总平面图 变更前

总平面图 变更后

变更内容:

10#楼二十五层平面图 变更后

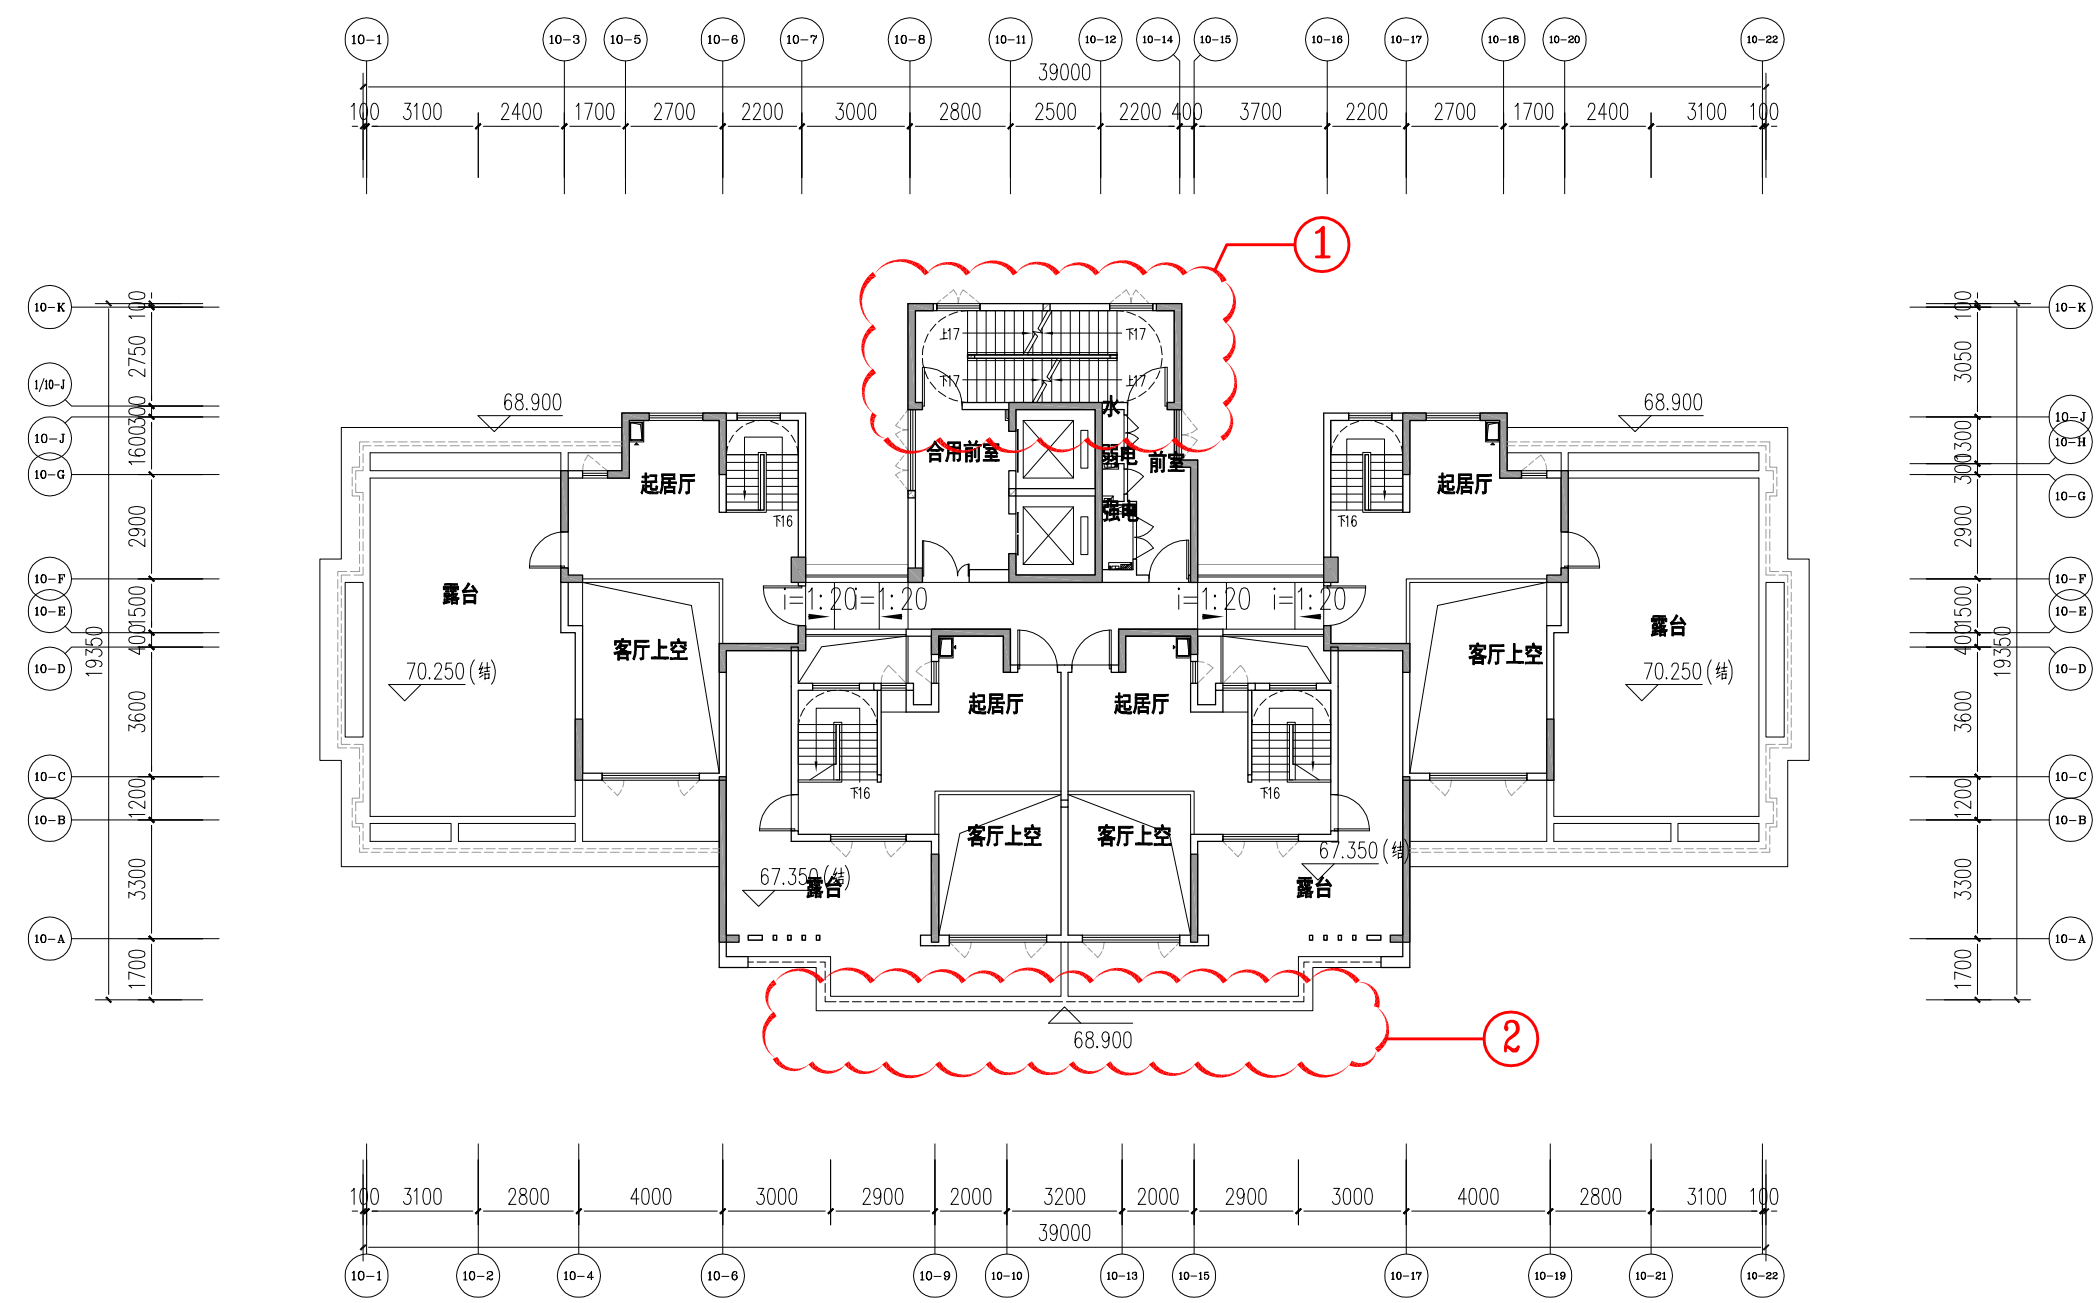
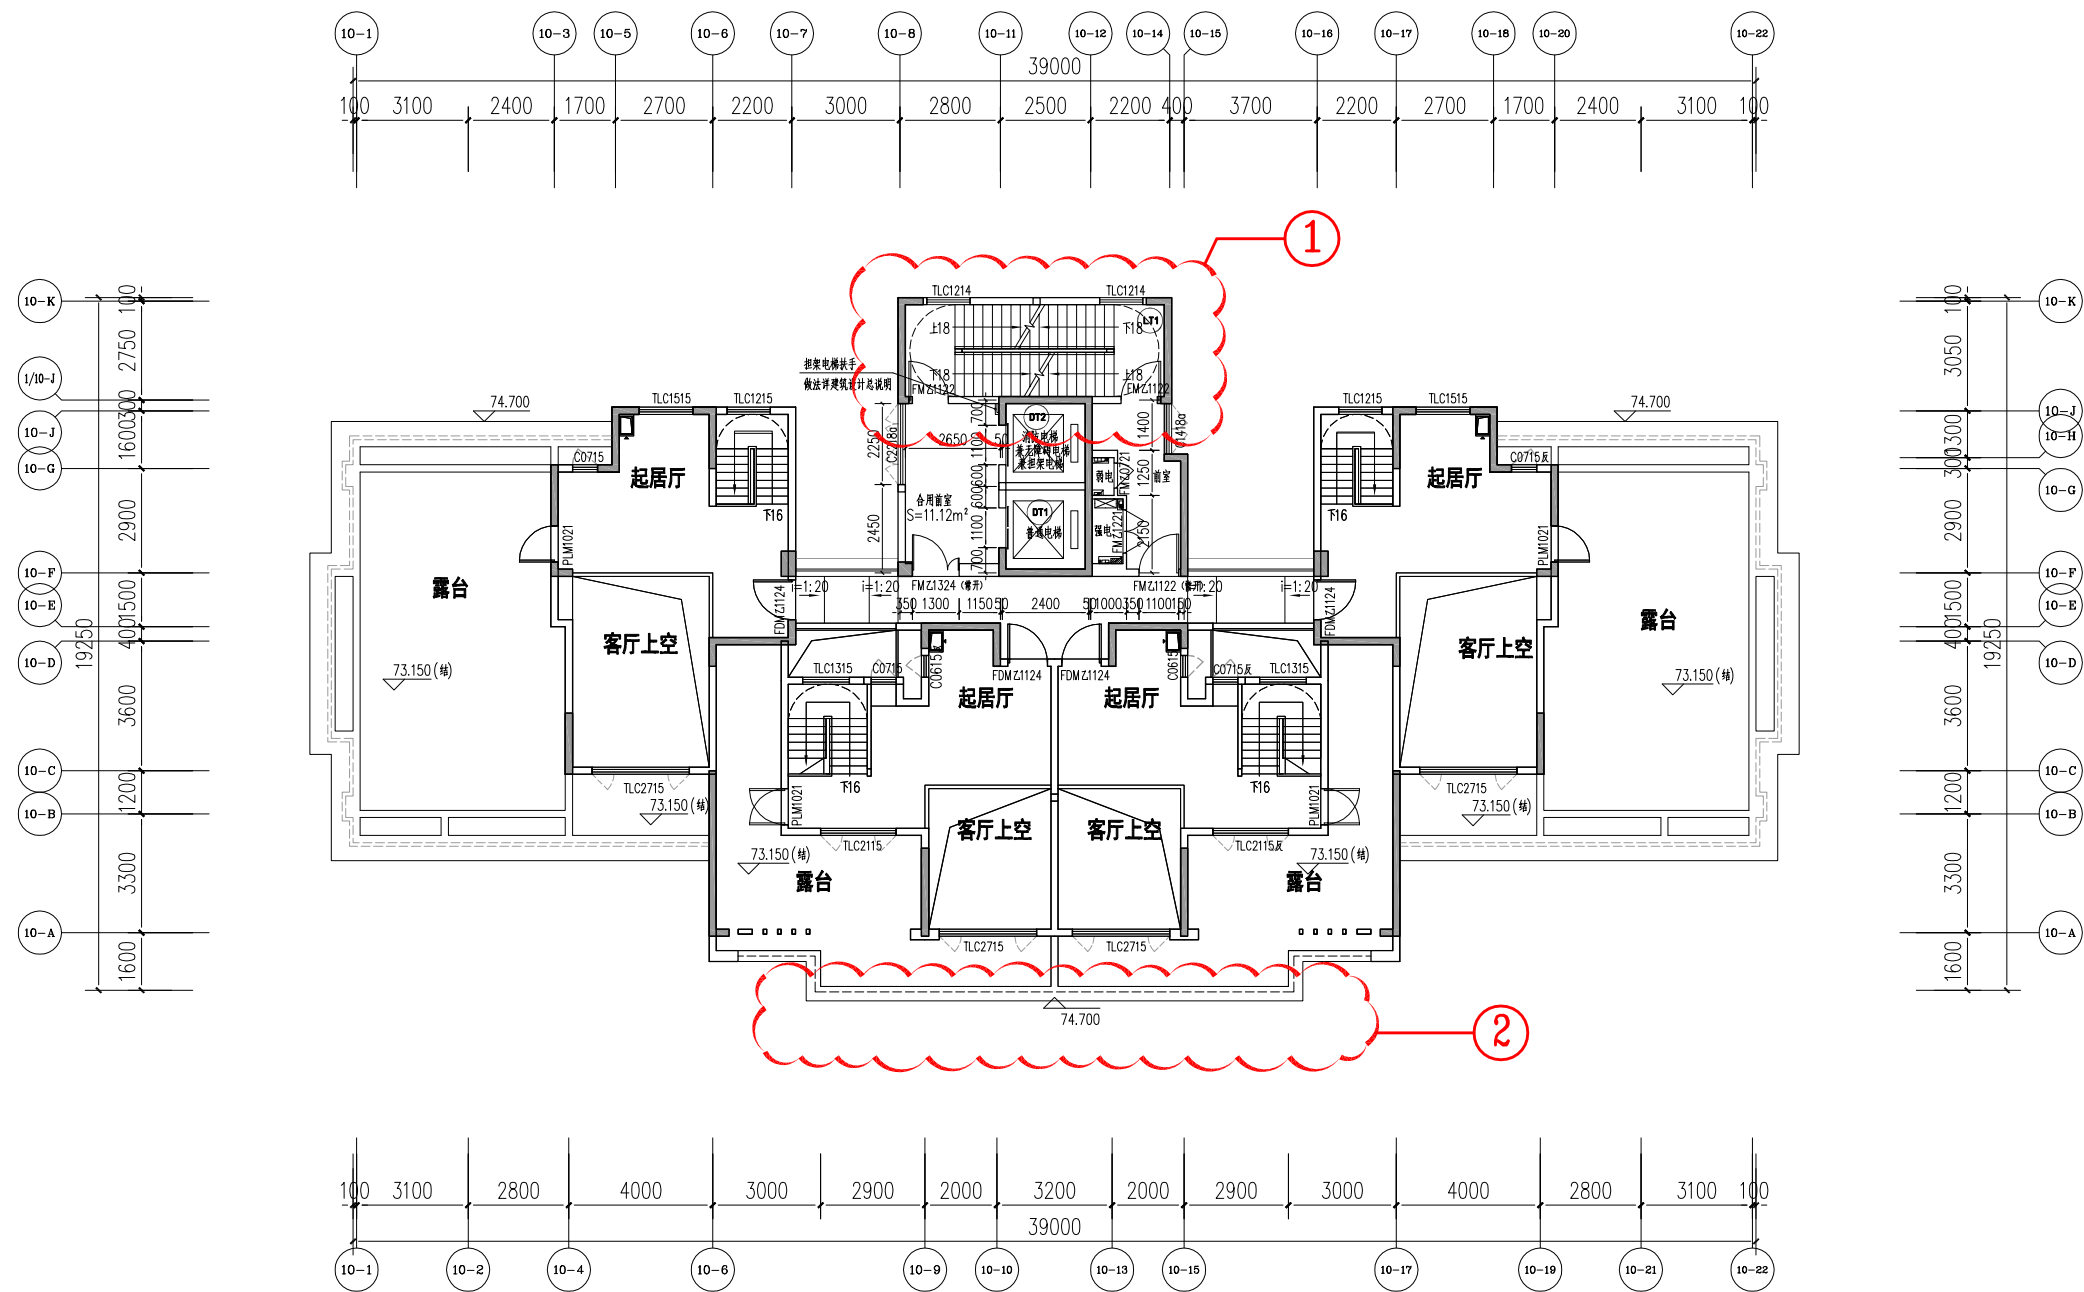
- 1:层高由2.9m改为3.0m, 楼梯踏步相应修改。
- 2:此区域屋面底板向10-A轴移100。

10#楼屋面层平面图 变更后

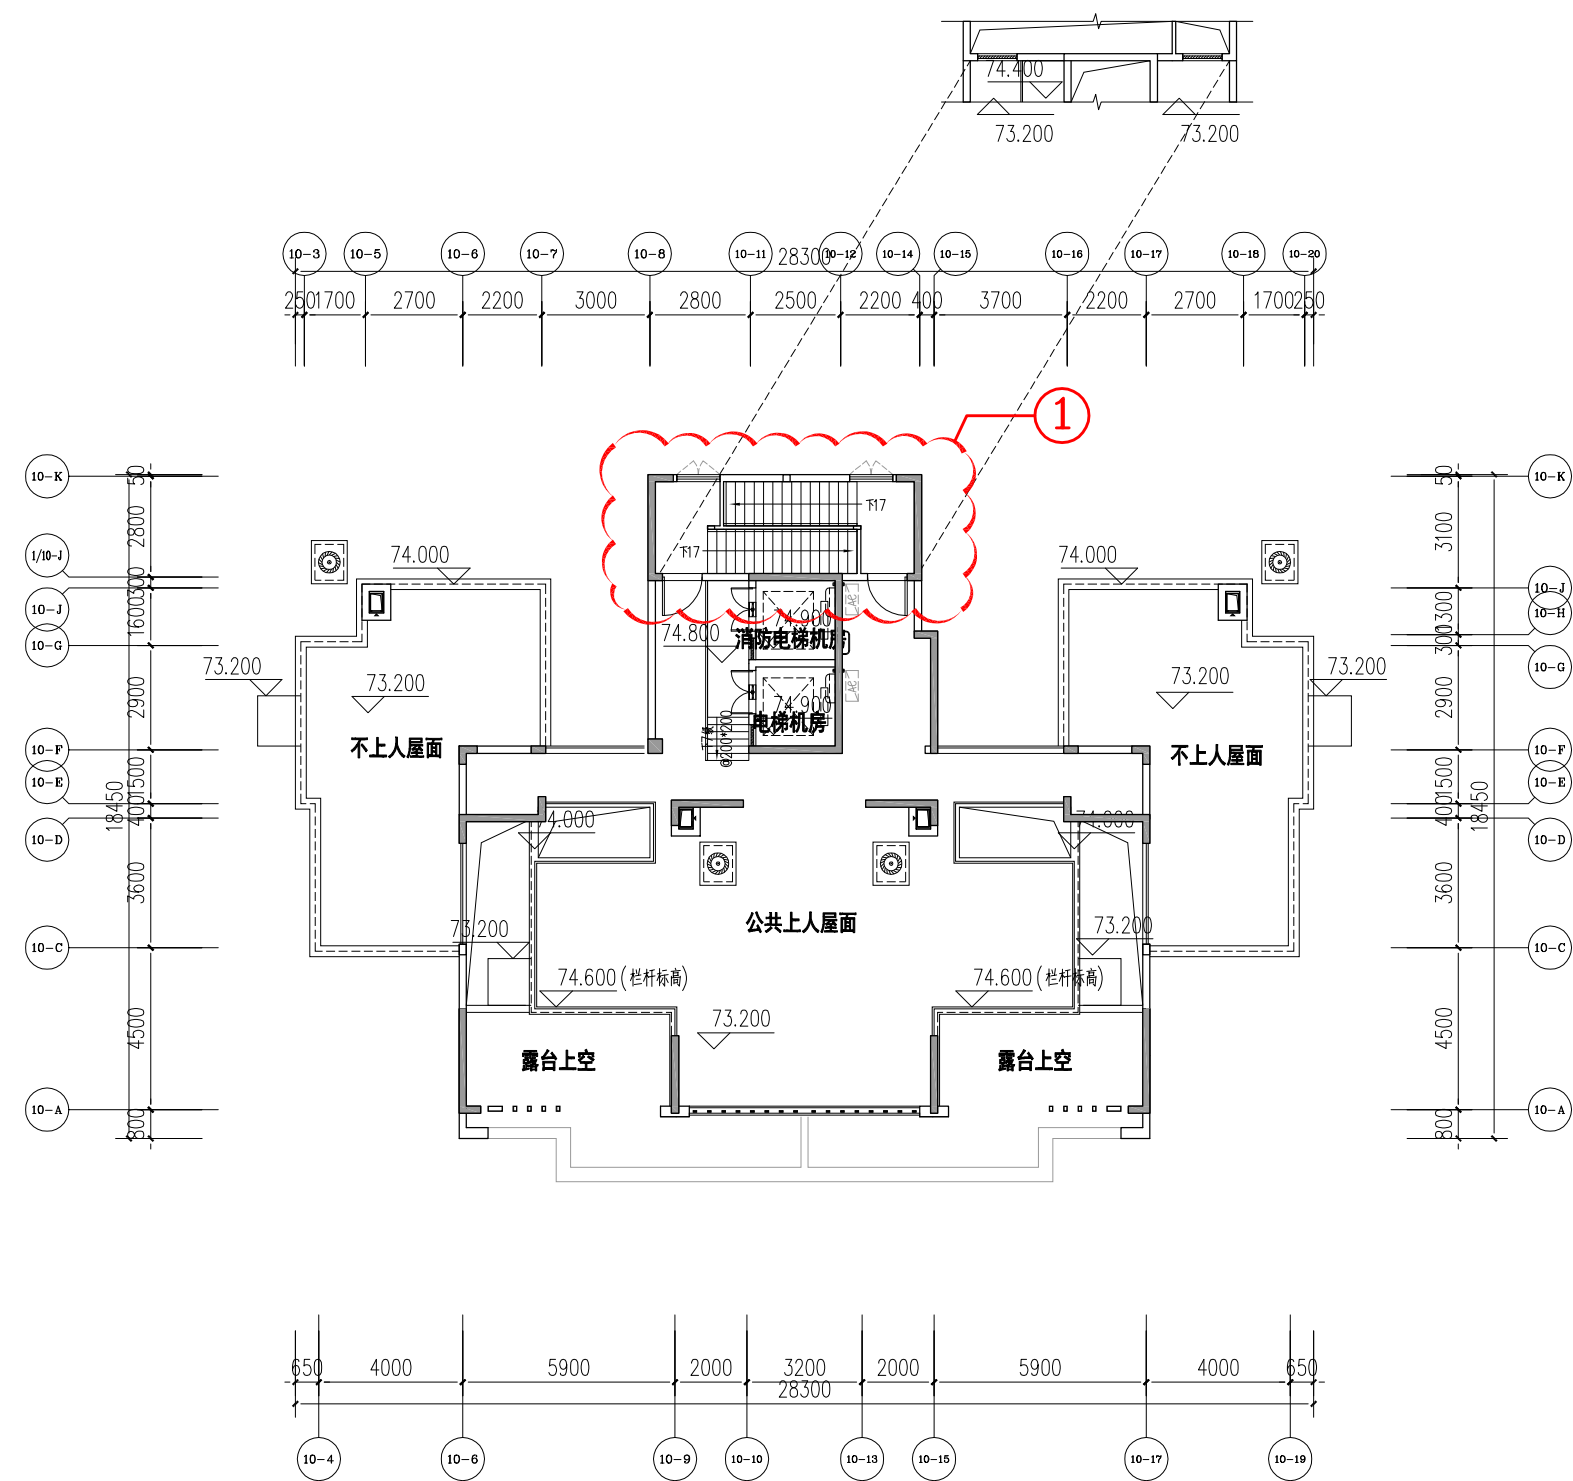
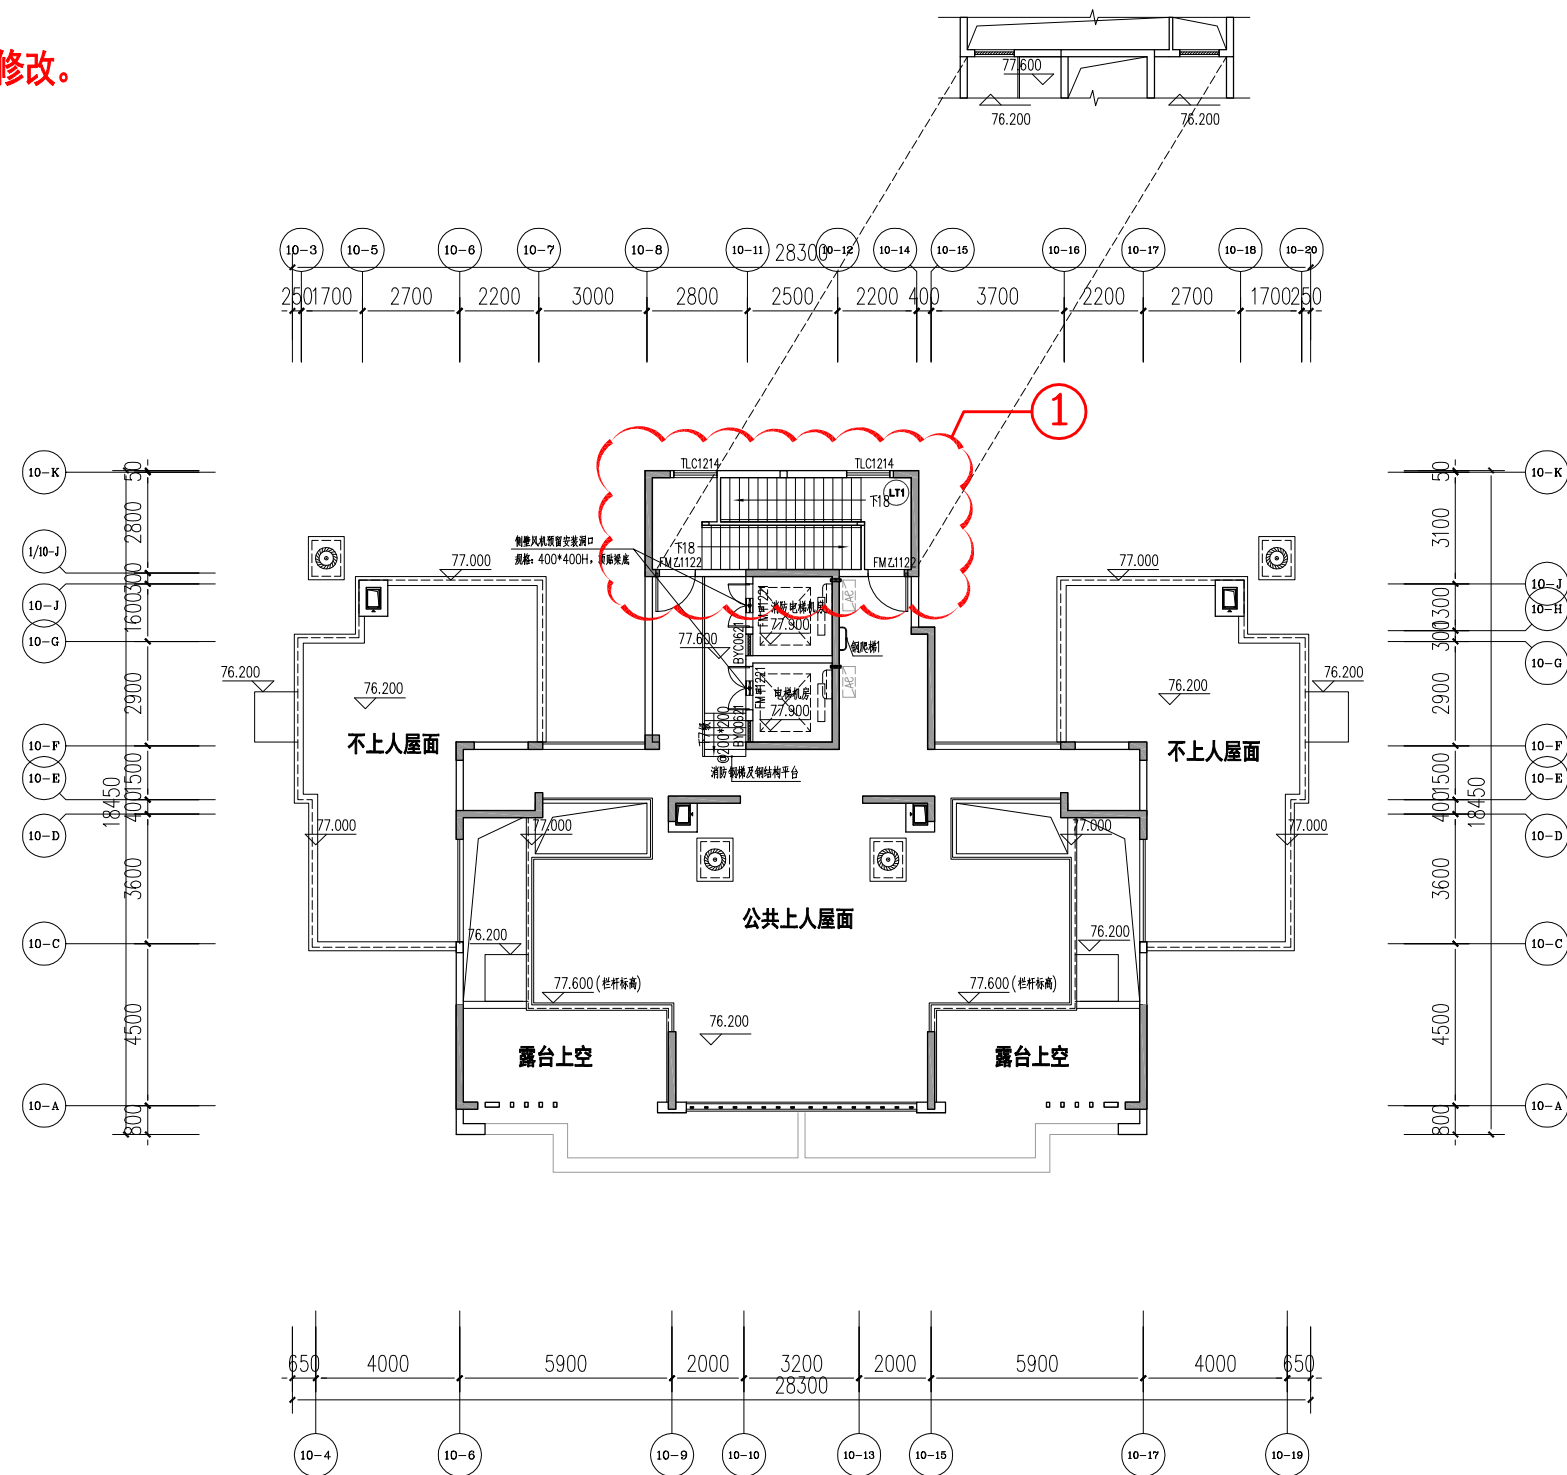
1:层高由2.9m改为3.0m, 楼梯踏步相应修改。
